Kauno miesto savivaldybės administracijai**Dėl papildomų darbų patvirtinimo**

Kitų inžinerinių statinių Gričiupio parke (NTR u.nr. 4400-1756-2559) tarp Studentų, Gričiupio, Saulės ir Rytų gatvių, Kauno m., naujos statybos projektas (Gričiupio parko sutvarkymo (rekonstravimo) projektas).

Darbų pakeitimo aktas Nr.3

APŽIŪROS AKTAS Nr.3

II. Naujai projektuojamo panduso turėklai (plane žym. nr. 1.)

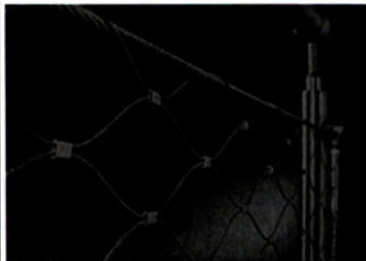
Nr.	Pavadinimas ir techninės charakteristikos	Žymuo	Mato vnt.	TP 0 laidos kiekis	TP A laidos kiekis	Pastabos	Kiekių pasikeitimo priežastys
1.	Panduso turėklų horizontalės	SA.TS-VI.	m	280.00	383.00	 Naujai projektuojami turėklai iš abiejų panduso pusių. Turėklų porankiai ir cokolinis vamzdis (žr. brėžinius) 40 - 50 mm skersmens. Nerūdijančio plieno, natūralios nerūdijančio plieno spalvos. Turėklai projektuojami 920 mm ir 700 mm aukštyje (pritaikyta ŽN). Pandusų sprendimus žr. SP dalyje.	Atsižvelgiant į STR 2.03.01:2019 „Statinių prieinamumas“ nuostatas (statybą leidžiančio dokumento gavimo metu STR 2.03.01:2019 „Statinių prieinamumas“ neegzistavo / negaliojo), taip pat reaguojant į faktines sklypo altitudes, įrengtos papildomos panduso ir laiptų atkarpos (žr. SP dalį).

2.	Panduso ir laiptų turėklų statramsčiai	SA.TS-VI.	m	170.00	263.30	 Panduso turėklų statramsčiai nerūdijančio plieno, natūralios nerūdijančio plieno spalvos. Atstumas tarp statramsčių atramų ašių 0,8 m. Panduso turėklų tvirtinimas turi būti tikslinamas DP metu. Pandusų sprendimus žr. SP dalyje.	-“-

III. Esamų laiptų turėklai (plane žym. nr. 1.2)

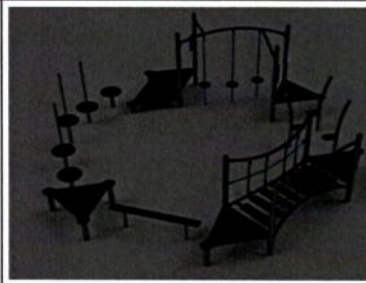
Nr.	Pavadinimas ir techninės charakteristikos	Žymuo	Mato vnt.	TP 0 laidos kiekis	TP A laidos kiekis	Pastabos	Kiekių pasikeitimo priežastys
1.	Laiptų turėklų horizontalės	SP.TS-VII.	m	230.00	0.00	 Naujai projektuojami turėklai iš abiejų laiptų pusių. Turėklų porankis 40 - 50 mm skersmens. Nerūdijančio plieno, natūralios nerūdijančio plieno spalvos. Turėklai projektuojami 1200 mm aukščio. Laiptų sprendimus žr. SP dalyje.	Statytojo nurodymu projektiniai sprendiniai ir jų realizavimas perkelti į atskirą projektą.
2.	Nerūdijančio plieno trosas	SP.TS-VII.	m	500.00	0.00	Trosas skirtas pinto tinklo užpildui tarp laiptų turėklų vertikalių įtempti, sutvirtinti. Laiptų sprendimus žr. SP dalyje.	Statytojo nurodymu projektiniai sprendiniai ir jų realizavimas perkelti į atskirą projektą.

3.	Nerūdijančio plieno pintas tinklas (užpildas)	SP.TS-VII.	m ²	200.00	0.00		Statytojo nurodymu projektiniai sprendiniai ir jų realizavimas perkelti į atskirą projektą.
						Užpildo tinklas projektuojamas per visą naujai projektuojamų turėklų ilgį, t. y. 230 m. Laiptų sprendimus žr. SP dalyje.	
4.	Laiptų turėklų statramsčiai	SP.TS-VII.	m	400.00	0.00		Statytojo nurodymu projektiniai sprendiniai ir jų realizavimas perkelti į atskirą projektą.
						Laiptų turėklų statramsčiai numatomi nerūdijančio plieno, natūralios nerūdijančio plieno spalvos. Atstumas tarp statramsčių atramų ašių 0,8 m. Panduso turėklų tvirtinimas turi būti tikslinamas DP metu. Laiptų sprendimus žr. SP dalyje.
